Licitación Pública N°02/ 2016

Obra: "Almacenamiento Agua Potable Etapa Alternativa: Impulsión, Almacenamiento, Acueducto Roca- Concordia y Cañería de Conexión a existente"

Localidad: Concordia

CIRCULAR N° 3

OBRA:	Escala: 1:25	Plano N°:
LOCALIDAD:	Fecha:	
PLANO TIPO: CÁMARA DE LIMPIEZA

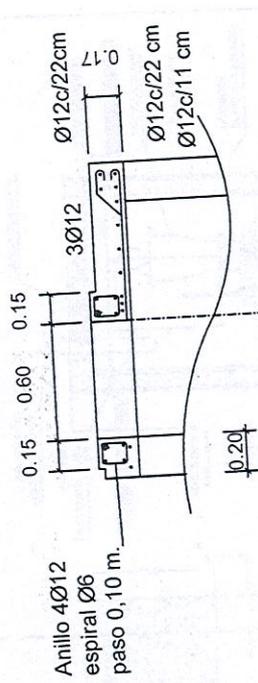
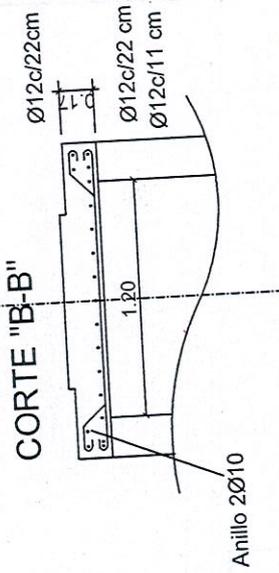
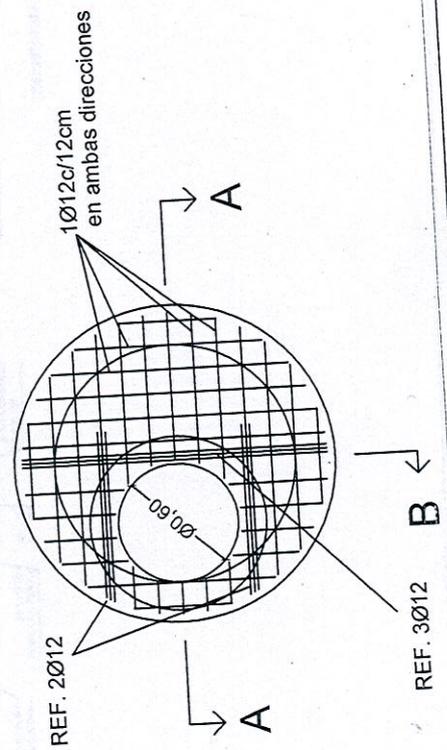
5- Se prevé en la traza de las cañerías Válvulas de Aire y Cámaras de Limpieza, solicitamos detalles de las mismas.

Rta.: Se adjuntan planos tipo a tal efecto, siendo los diámetros meros indicativos no vinculantes al proyecto.
